# Anlage 2

Abwägungstechnische Bearbeitung der eingegangenen Stellungnahmen  
im Rahmen der Frühzeitigen Beteiligung der Trägerinnen und Träger öffentlicher Belange an der Bauleitplanung  
vom 17.01.2022 bis einschließlich 07.02.2022 gemäß § 4 Abs. 1 BauGB

**481 Bebauungsplan**  
**„Wilhelm-Leuschner-Straße“**

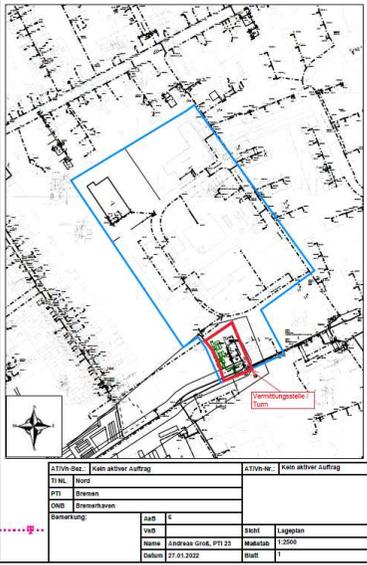
Nr.	TÖB mit Schreiben vom...	Anregungen und Hinweise	Problemanalyse und Bewertung der Zusammenhänge	Abwägungs- und Beschluss-Vorschlag der Verwaltung	Zuordnung (Fplan/ Bplan)
		<p>ganzen Region. Immer wieder finden sich hier Kamerateams und Pressevertreter aus der ganzen Bundesrepublik ein, die sich für den „Thieles Garten“ interessieren und damit auch für die See-stadt besondere Werbung machen.</p> <p>Die zahlreichen kulturellen Veranstaltungen, mit Künstler:innen aus der ganzen Welt, finden immer ein begeistertes Publikum und machen den Garten zu einem Alleinstellungsmerkmal mit Strahlkraft für den Stadtnorden und die ganze Stadt.</p> <p>Hochzeitspaare, Modelagenturen u.a. sind neben den vielen Spaziergängern ständige Gäste für Fotoshootings der festlichen Art, in dieser wunderschönen Naturoase der Ruhe und Besinnlichkeit. Nymphen und Waldgeister leiten den Besucher auf verschlungenen Pfaden an efeuumrankten und schilfbewachsenen Teichen. Entlang der urigen Moorkate und dem "maurischen Haus" führt ein Weg zum Veranstaltungspavillon, der auch eine Außenstelle des Standesamtes ist.</p> <p>Örtlichkeit:</p> <p>Die 19.000 Quadratmeter große Parkanlage liegt am Mecklenburger Weg 100 und ist dort durch einen großzügigen Eingangsbereich für die Öffentlichkeit zugänglich.</p> <p>An der nördlichen Seite bildet eine ca. einhundert Meter lange und rund acht Meter hohe Halle pp. (ehem. Fa. Külken), seit rund 70 Jahren eine Abgrenzung zum Industriegebiet „BPlan 481 Wilhelm-Leuschner-Straße“.</p>

Nr .	TÖB mit Schreiben vom...	Anregungen und Hinweise	Problemanalyse und Bewertung der Zusammenhänge	Abwägungs- und Beschluss- Vorschlag der Verwaltung	Zuordnung (Fplan/ Bplan)
		<p>Der „Thieles Garten“ ist ansonsten durch Zäune und natürliche Hindernisse befriedet und wie beschrieben, nur durch den Eingangsbereich am Mecklenburger Weg zugänglich.</p> <p>Die Umfriedungen sind überaus wichtig und haben sich in der Vergangenheit bewährt. Trotzdem gab es immer wieder erhebliche Schäden durch Vandalismus und ausufernde Zechgelage.</p> <p>Das Problem:</p> <p>Mit der 20. Änderung des FNP / Bebauungsplan 481 „Wilhelm-Leuschner-Straße“ und dem zu erwartenden Abriss der genannten Halle wird es nun in absehbarer Zeit, möglicherweise gravierende Veränderungen geben.</p> <p>Durch die bei einem geplanten Abriss der Halle pp. entstehende, dann offene Lücke (rund einhundert Meter), könnte das Naturareal seine ursprüngliche Form verlieren und wäre dann weit frei zugänglich, leider auch für Unbefugte.</p> <p>Die vielen Schäden an den Skulpturen durch Vandalismus, Skulpturen die von den Sockeln gerissen wurde, Figuren die in die Seen geworfen wurden, die vielen Einbruchsversuche am Veranstaltungsgebäude und die zahlreichen Schäden an den vorhandenen Zäunen in der Vergangenheit lassen weitere unkontrollierbare Zugänge zum Garten nicht zu. Die Instandsetzungskosten waren immer enorm.</p> <p>Zechgelage mit erheblichen Verschmutzungen konnten in den letzten Jahren durch den überschaubaren Zugang am Mecklenburger Weg und die Arbeit des Hausmeisters reduziert werden.</p>

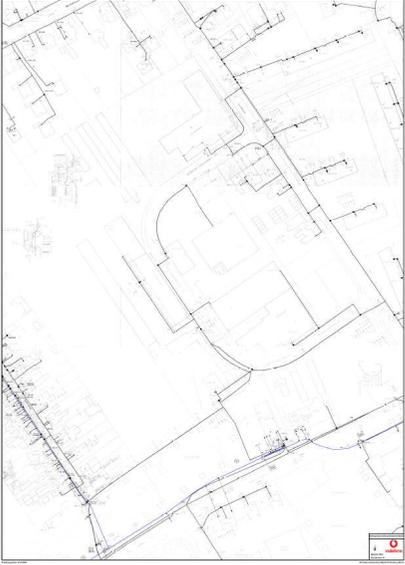
15	Geologischer Dienst für Bremen, E-Mail vom 04.02.2022	<p>Für die Bearbeitung liegen uns Informationen zu Bohrungen aus der Bohrdatenbank Bremen/Bremerhaven vor. Zusätzlich wurde die Geotechnische Planungskarte Bremerhaven und das Geologische 3D- Untergrundmodell zur Auswertung herangezogen.</p> <p>Die Geländehöhe des Planungsgebietes liegt bei mittleren 8,5 mNN. Informationen zu flächenhaften Auffüllungen liegen uns nicht vor. Anthropogene Fremdstoffe sind nicht durch Bohrungen aus der Bohrdatenbank Bremen dokumentiert. Oberflächennahe</p>	Der Hinweis wird zur Kenntnis genommen.	Es wird Kenntnis genommen.	FPlan / BPlan
